มาตรการป้องกันและแก้ไขผลกระทบสิ่งแวดล้อมและมาตรการติดตามตรวจสอบ
ผลกระทบสิ่งแวดล้อมที่โครงการ LE MERIDIEN CHIANG MAI
ของบริษัท ทีซีซี โฮเทล แอสเสท แมนเนจเม้นท์ จำกัด
ตั้งอยู่ที่ถนนช้างคลาน ตำบลช้างคลาน อำเภอเมืองเชียงใหม่ จังหวัดเชียงใหม่
ต้องยึดถือปฏิบัติอย่างเคร่งครัด

ตารางที่ 1 สรุปผลกระทบสิ่งแวดล้อมที่สำคัญ และมาตรการป้องกันและแก้ไขผลกระทบสิ่งแวดล้อมโครงการ LE MERIDIEN CHIANG MAI ของบริษัท ทีซีซี โฮเทล แอสเสท แวนเนจเม้นท์ จำกัด

ผังบริเวณชั้นล่าง
และตารางแสดงพื้นที่สีเขียว
SCALE 1 : 500

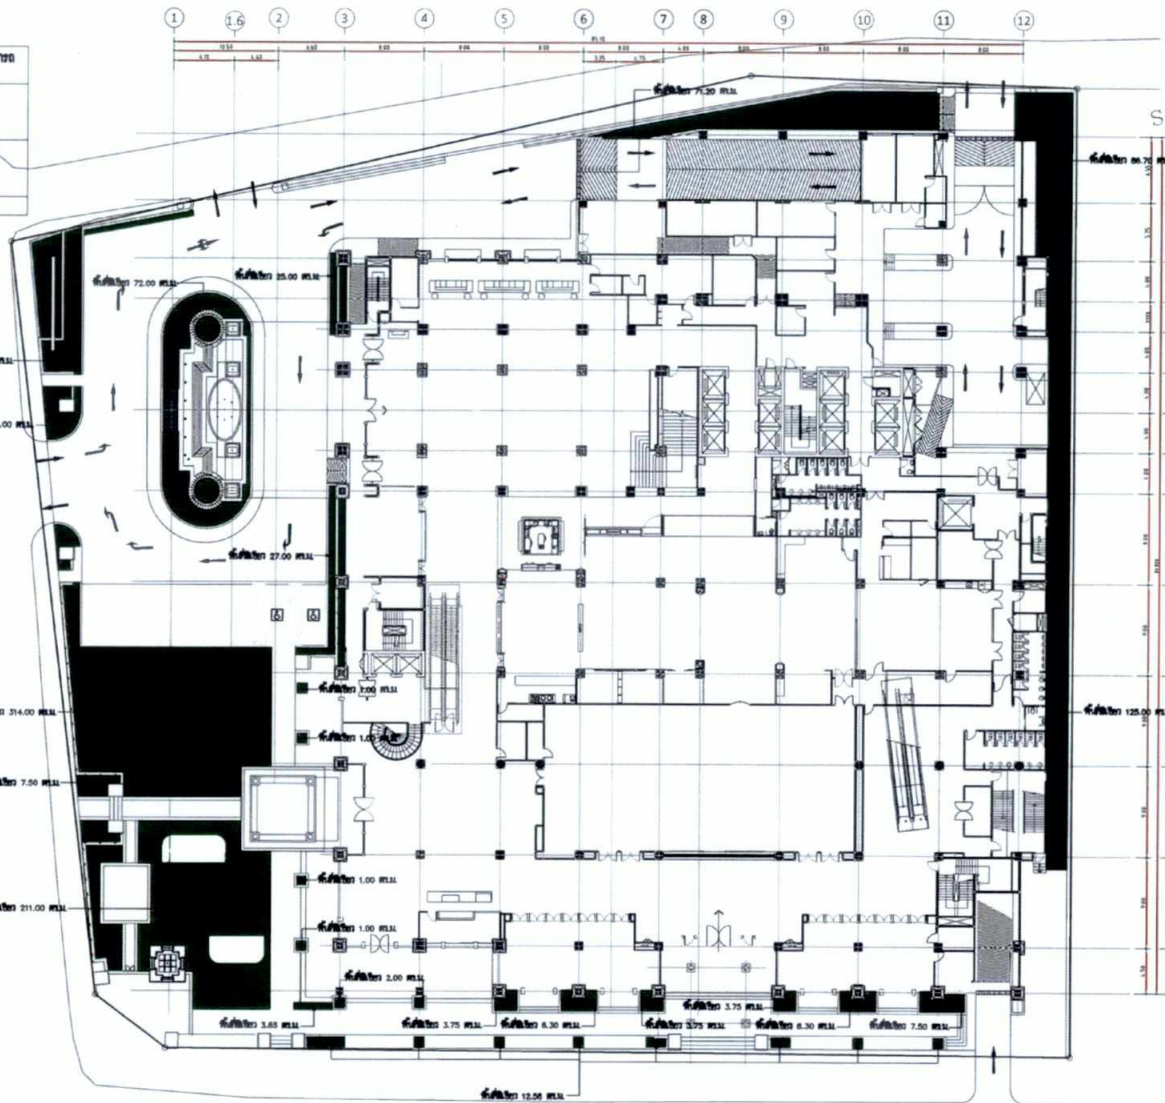
รายละเอียดพื้นที่ใช้สอยโครงการ	ความสูงจากพื้นดินถึงยอดของ อาคาร (ม.)	พื้นที่ใช้สอยตามแบบ EIA ฉบับ อนุมัติ พ.ร.บ. 2551	พื้นที่ใช้สอยโครงการตาม ผังเมือง
-พื้นที่ใช้สอยที่ว่าง -พื้นที่ปลูกไม้ยืนต้น + ไม้พุ่ม + ไม้คลุมดิน	-	1190.00 ตร.ม.	1089.13 ตร.ม.
-พื้นที่ใช้สอยอาคาร (ชั้น 4) -พื้นที่ปลูกไม้ยืนต้น + ไม้พุ่ม + ไม้คลุมดิน	-	423.00 ตร.ม.	423.93 ตร.ม.
-พื้นที่ใช้สอยทั้งหมด (100%)		1192.00 ตร.ม.	1513.06 ตร.ม.

ผังบริเวณชั้น 4
และตารางแสดงพื้นที่สีเขียว
SCALE 1 : 500

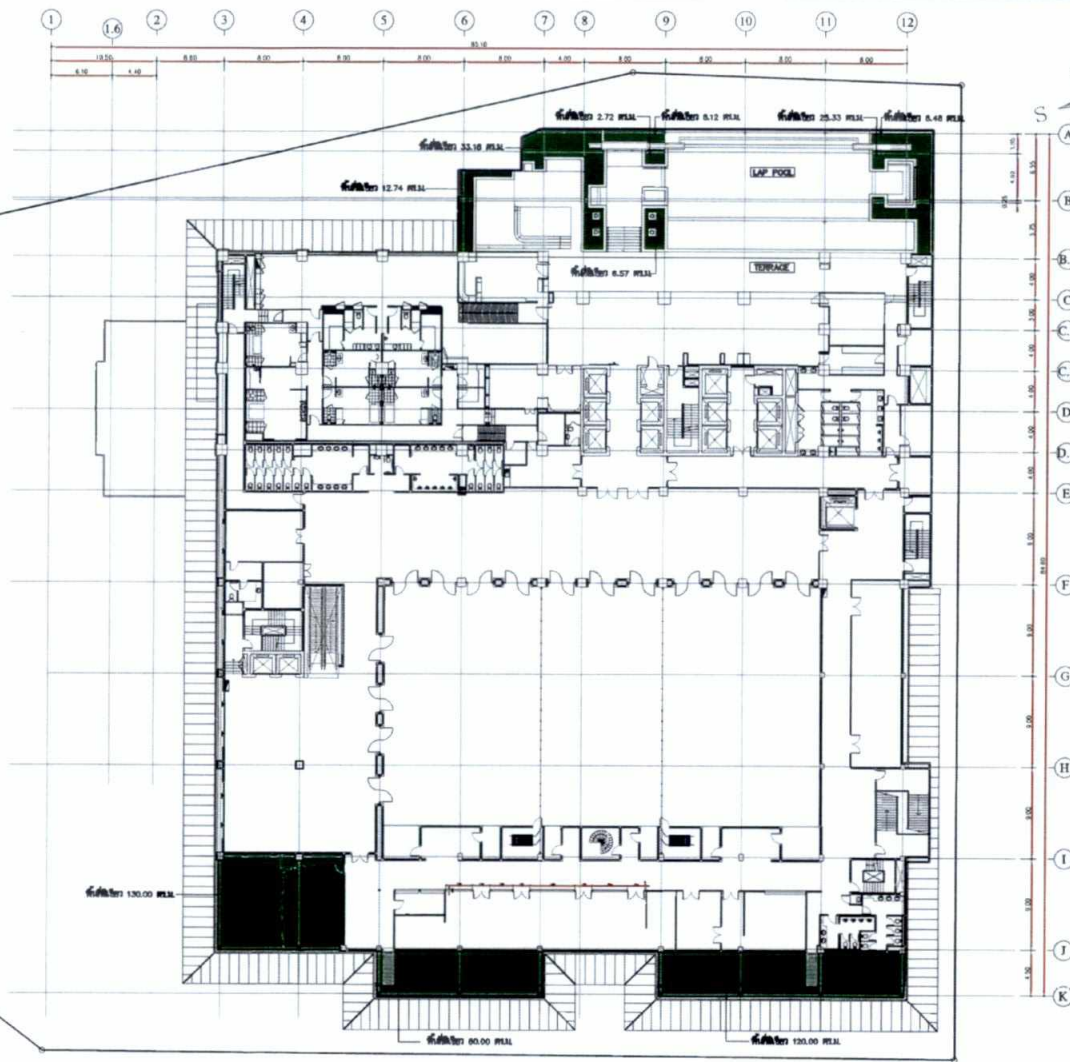
รายละเอียดพื้นที่ใช้สอยโครงการ	ความคล่องการพื้นที่ใช้สอยของ นอกรอบโครงการ	พื้นที่ใช้สอยตามแบบ EIA ฉบับ อนุมัติ พ.ศ.2551	พื้นที่ใช้สอยที่โครงการสามารถ จัดได้
-พื้นที่ใช้สอยทั้งหมด -พื้นที่ปลูกไม้ยืนต้น + ไม้พุ่ม + ไม้คลุมดิน	-	1190.00 ตร.ม.	1190.00 ตร.ม.
-พื้นที่ใช้สอยสาธารณะ (ที่ 4) -พื้นที่ปลูกไม้ยืนต้น + ไม้พุ่ม + ไม้คลุมดิน	-	423.00 ตร.ม.	423.93 ตร.ม.
-พื้นที่ใช้สอยทั้งหมด (100%)	1182.00 ตร.ม.	1613.00 ตร.ม.	1614.01 ตร.ม.
